LEMA: 227

nominado

Autores: Fernando Fauquié Paz

Comentarios del Jurado

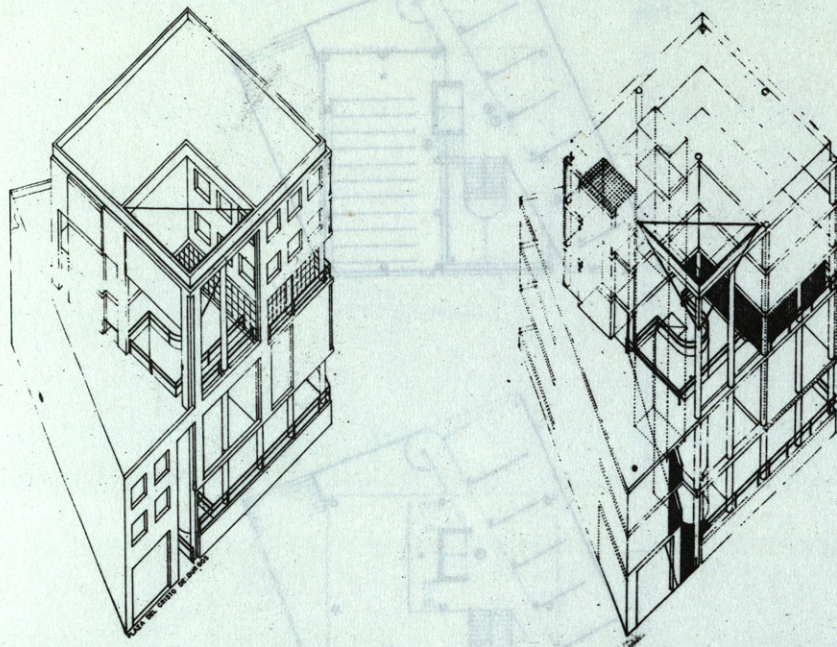
El Jurado valora, y por ello destaca este proyecto, algunos aspectos parciales del mismo, así el remate dado, con el edificio propuesto, a los porches de la calle Imagen.

Sin embargo, y a pesar del propósito del Arquitecto de recoger toda la diversidad de las partes en un solo volumen, el edificio se presenta como algo excesivamente fragmentado y retórico. Esto se hace evidente sobre todo en las dos áreas que el edificio deja para conseguir la cesión del 25 / a que obliga la ordenanza. El proyecto evidencia notables sugerencias formales y culturales.
